STUDIO GAGGERO

Savona, lì 19 dicembre 2022

Oggetto: **CONFERENZA DEI SERVIZI PER APPROVAZIONE DEL PROGETTO DI RIPASCIMENTO STRUTTURALE E GESTIONE SCARICHI DELLE ACQUE BIANCHE PROVENIENTI DA MONTE**

Nel seguito riportiamo le integrazioni richieste, nel corso della conferenza dei servizi, dal Settore Ecosistema Costiero e Acque (prot. 2022_1531447) e Settore Tutela del Paesaggio e Demanio Marittimo (prot. 2022_1521227):

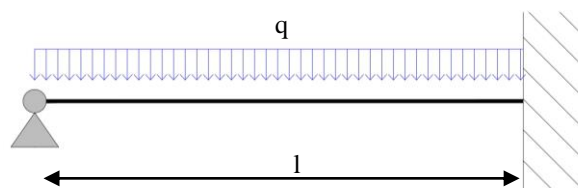
1. Verifica di stabilità delle tubazioni a mare

Le tubazioni sono in acciaio di lunghezza 20 m, diametro nominale 500 mm e spessore minimo 6,3 mm; esse sono vincolate alla condotta esistente con flangiatura minima PN6 ed in testa su sella di appoggio di circa 0,75 mc ovvero peso fuor d'acqua 1,6 ton. La bocca della tubazione è aperta ed il flusso non è avviato da sistemi di pompaggio; pertanto la tubazione è permanentemente colma di acqua.

- forza di drag

$$F_d = \frac{1}{2} \rho D_t C_d V^2 \quad \text{ove}$$

$$\rho = \text{densità acqua di mare} = 105 \text{ (kg*sec}^2\text{)/m}^4$$

$$D_t = \text{diametro esterno condotta} = 0,5 \text{ m}$$

$$C_d = \text{coefficiente} = 1,2 \text{ (val. max)}$$

$$V = \text{componente orizzontale della velocità dell'acqua perpendicolare alla condotta} = 2,0 \text{ m/sec (massima velocità)}$$

$$F_d = \frac{1}{2} \times 105 \times 0,5 \times 1,2 \times 2,0^2 = 126,00 \text{ kg/m}$$
